栈橋のウッドデッキの設計が適切でなかったもの

(1件 不当と認める国庫補助金 15,782,698 円)

千葉県は、地方港湾である館山港において、多目的栈橋(以下「栈橋」という。)の歩道部のウッドデッキを下部で支えるブラケット等の鋼製部材が腐食したことから、ウッドデッキの改修等(延長計 254.3 m)を実施している(参考図 1 及び 2 参照)。

(参考図1)

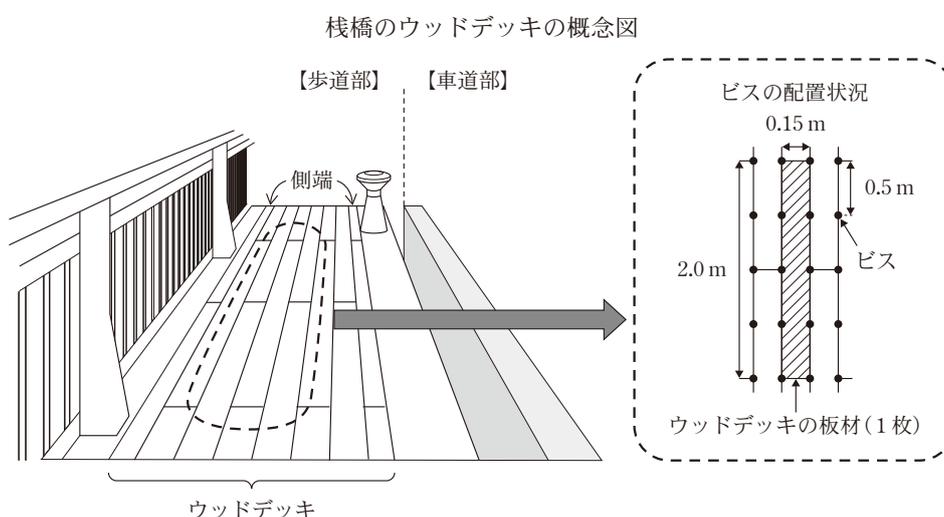
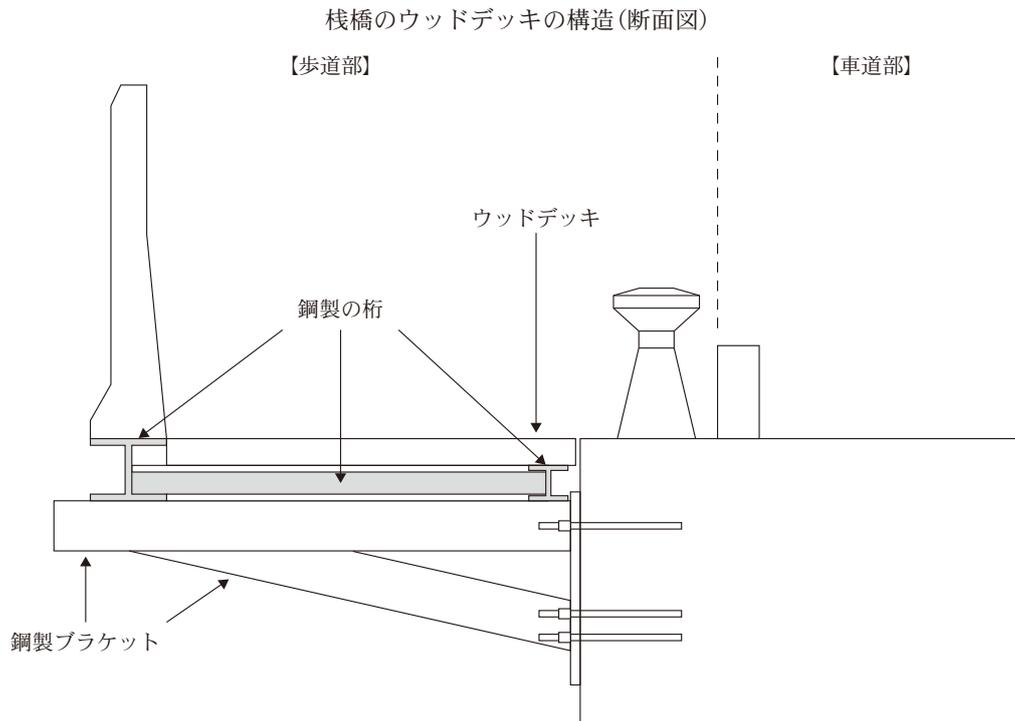
しかし、同県は、ウッドデッキの構造変更を承諾するに当たり、取り外しが必要となる波浪の高さや発生頻度等の海象条件等について確認しておらず、ウッドデッキを取り付けた状態での波浪による揚圧力がウッドデッキに与える影響を検討していなかった。

そこで、ウッドデッキに作用する揚圧力を考慮して、ウッドデッキのビスに生ずる引張応力^(注1)を確認したところ、^{さく}朔望平均満潮位^(注2)における栈橋付近の波浪の高さが 2.0m(以下「波浪高 2.0m」という。)の場合において、ウッドデッキの板材を固定するビスに生ずる引張応力がウッドデッキの側端のビスを除き 1,057.5N/本となり、許容引張応力^(注1) 755.6N/本を大幅に上回っていた。このため、波浪高 2.0m以上の波浪が予想される際にウッドデッキを取り付けたままの場合には、側端以外のビスが破断してウッドデッキが破損するおそれがある状態となることが想定された。

そして、波浪高 2.0m以上の波浪の発生数は、気象庁の観測した海象データによると、過去 3 年間の平均で年間 15 回程度となっていて、波浪高 2.0m以上の波浪が予測される都度、約 760 枚の板材を固定する約 3,600 本のビスを引き抜いてウッドデッキを取り外すことなどは、同県において想定されておらず、作業費用や作業体制等の面から現実的に困難であると認められた。

事業費同額)は、設計が適切でなかったため、波浪高 2.0m以上の波浪が予測される都度、取り外すことが現実的に困難な状況下において、波浪による揚圧力により破損するおそれがある状態となっていて、これに係る交付金相当額 15,782,698 円が不当と認められる。
